Riddertoftes Beboerforening

Riddertoftes, den 5. oktober 2009
(rev)

Indsigelse vedr.: Forsøgsvindmøller ved Kappel – forslag til Lokalplan 360-21.

Calculation: Noise 0209 - 7 WTG 5.0-8.0 MW File: DISC01.IT

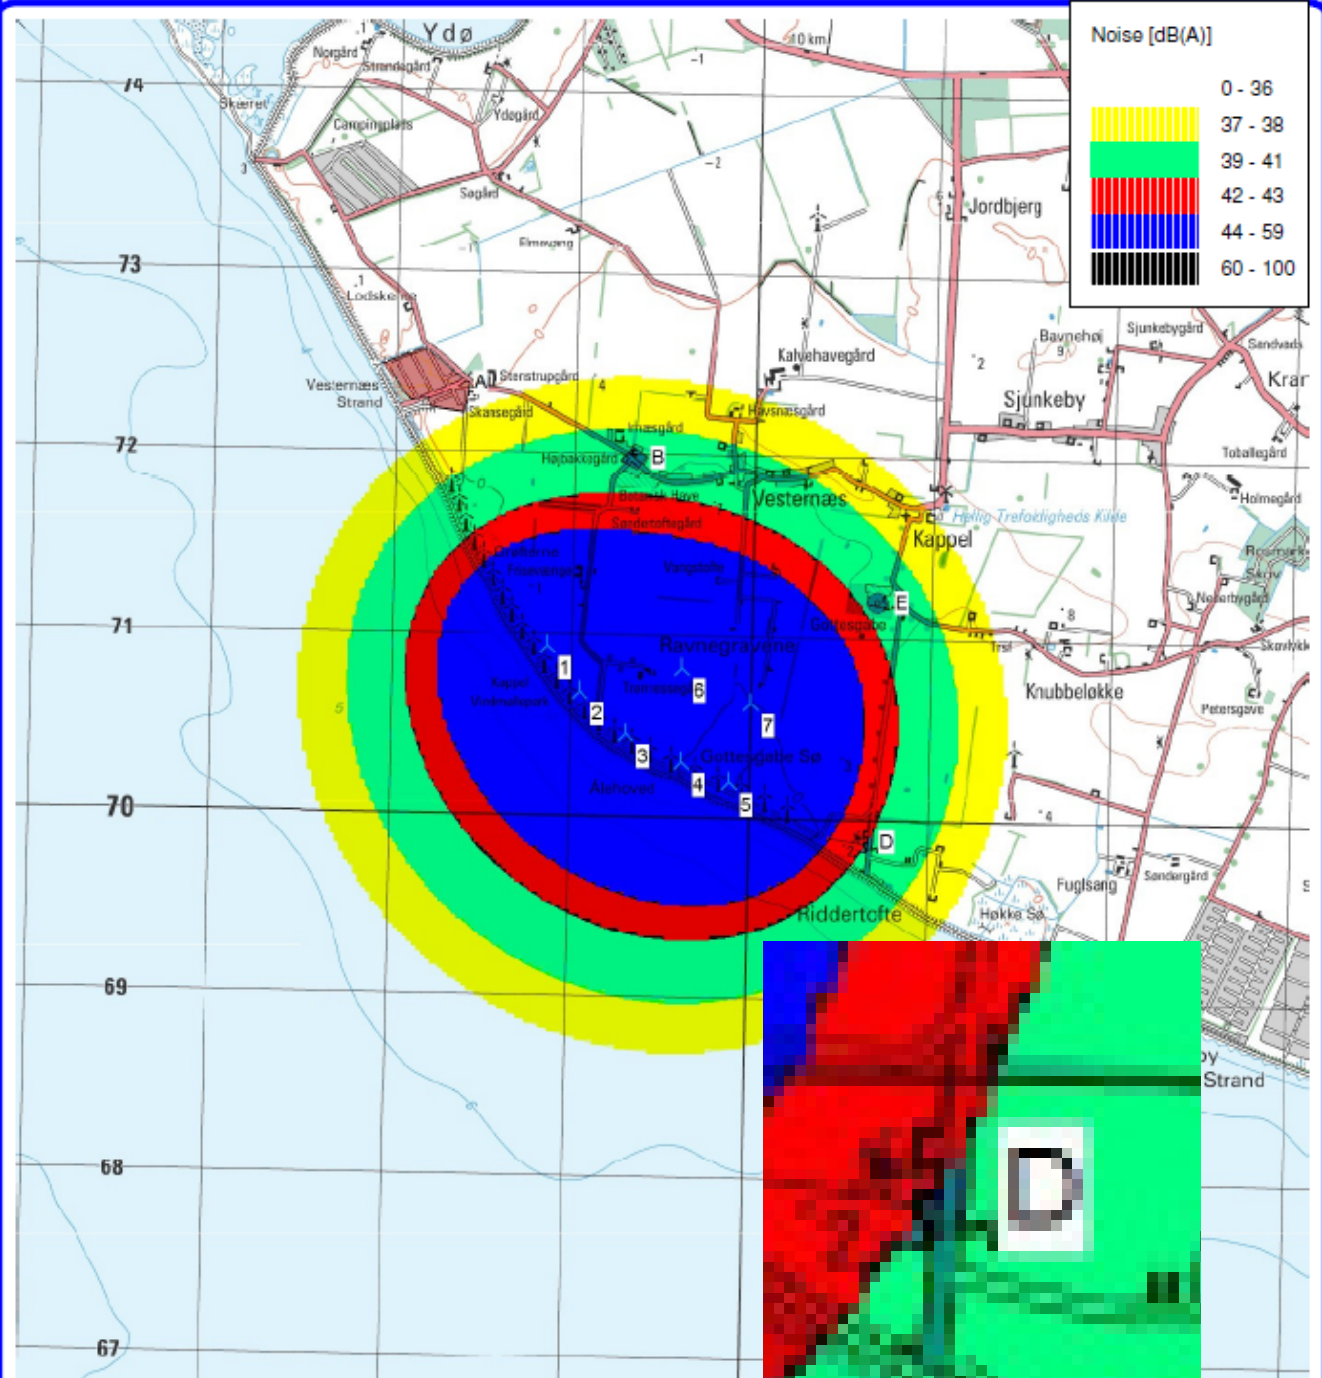
Ser man nøje på bilagene til DONG Energys støjberregning for 7 vindmøller 5.0-8.0 MW, beregnet 11/5 2009, fremgår det tydeligt, at grænseværdierne overskrides.

DONG dokumenterer det, men de undlader at gøre opmærksom på det. Se bilag 1.

Kortet er dog så sløret, at det kan være svært at se, hvor der ligger ejendomme.

Vi ved, hvor der er huse og sommerhuse i området, og **vi agter ikke at acceptere det nuværende planforslag.** Se bilag 1.

På Gottesgabe Strandvej er grænseværdierne [3] for udendørs støj overskredet for

- **5 af 6 ejendomme, ved 7 møller 5.0-8.0 MW.**
- **4 af 6 ejendomme, ved 7 møller 3.8-8.0 MW og**
- **2 af 6 ejendomme, ved 5 møller 5.0-8.0 MW.**
